»UMGESTALTUNG DER KIRCHE SANKT BARTHOLOMÄUS IN EIN KOLUMBARIUM« IN KÖLN-EHRENFELD

PRESSEINFORMATION

13. Januar 2011

Abb. oben: Perspektive des Kirchenraumes

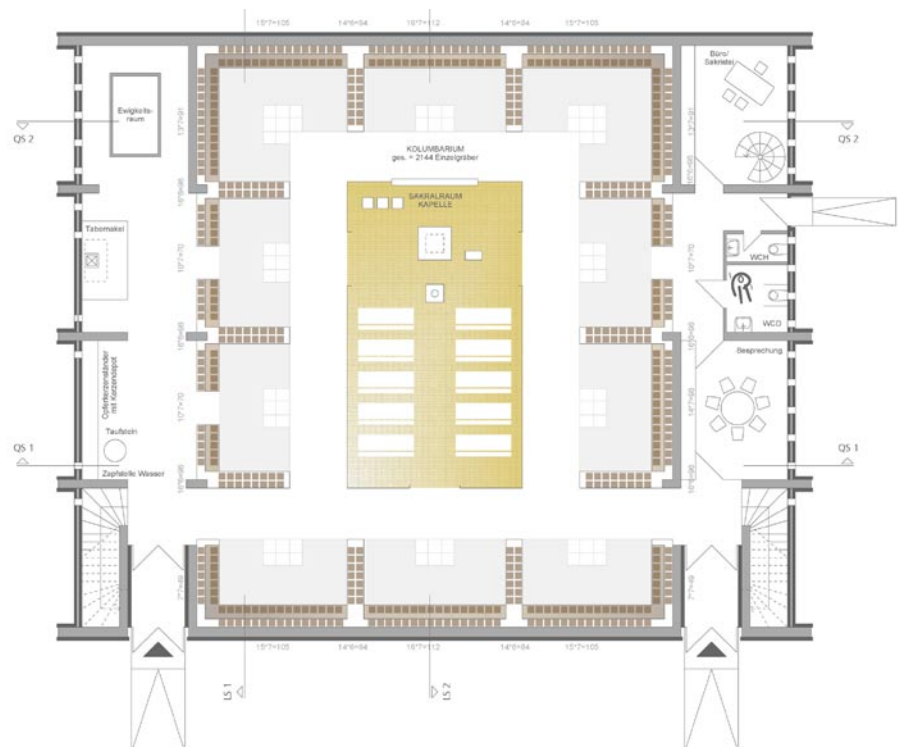
Zentrale Entwurfsidee ist es, mit dem Einbau des Kolumbariums den räumlichen Charakter des Mittelschiffs als wahrnehmbaren Großraum zu erhalten. In diesem Sinne werden die Urnenkammern umlaufend, an der Peripherie des Mittelschiffs angeordnet und zu insgesamt zehn umlaufenden nischenartigen Kabinetten gestaltet. Die neue Grabeskirche im zentralen Raum wird durch ein abgehängtes, transparentes Metallnetz abgegrenzt. Punktuelle Lichtakzente inszenieren die Grabeskirche bzw. die Urnenkammern. Kapelle und Kolumbarium sollen dadurch separiert, aber auch gemeinsam wahrgenommen werden können.

Durch die Anordnung des Gottesdienstraumes im Zentrum der Kirche, umfasst von den den Innenraum umlaufend rahmenden Urnenwänden, wird der ursprüngliche Raumeindruck weitgehend erhalten. Ob eine Differenzierung in der vorgeschlagenen materiellen Form erforderlich ist, wird seitens des Preisgerichts kritisch betrachtet, ebenso die Frage, ob die Höhe der Urnenwände in Bezug zur Unterkante der Emporen, die das räumliche Kontinuum Kirchenschiff - Seitenschiffe unterbinden, richtig gewählt ist.

Das Konzept der Urnenwände mit Ausbildung von kabinetartigen Teilnahmen erlaubt gleichzeitig die weitestgehend unhierarchische Platzierung der Urnen und bietet angemessenen Raum für das kontemplative Gedenken. Die Ausbildung der Urnenwände und der Urnenkammern ist anspruchsvoll; kleine Gesimse bieten Platz für individuelles Gedenken wie Blumen und Kerzen. Die geforderten Nebenräume sind funktional angeordnet; die Emporen verbleiben unverändert.

Der bauliche Aufwand scheint mit dem vorgegebenen Budget umsetzbar zu sein. Zudem zeigt das Konzept eine funktional anspruchsvolle Umsetzung und einen gestalterisch und innenräumlich angemessenen Lösungsvorschlag für die Kirchengemeinde und die Situation.
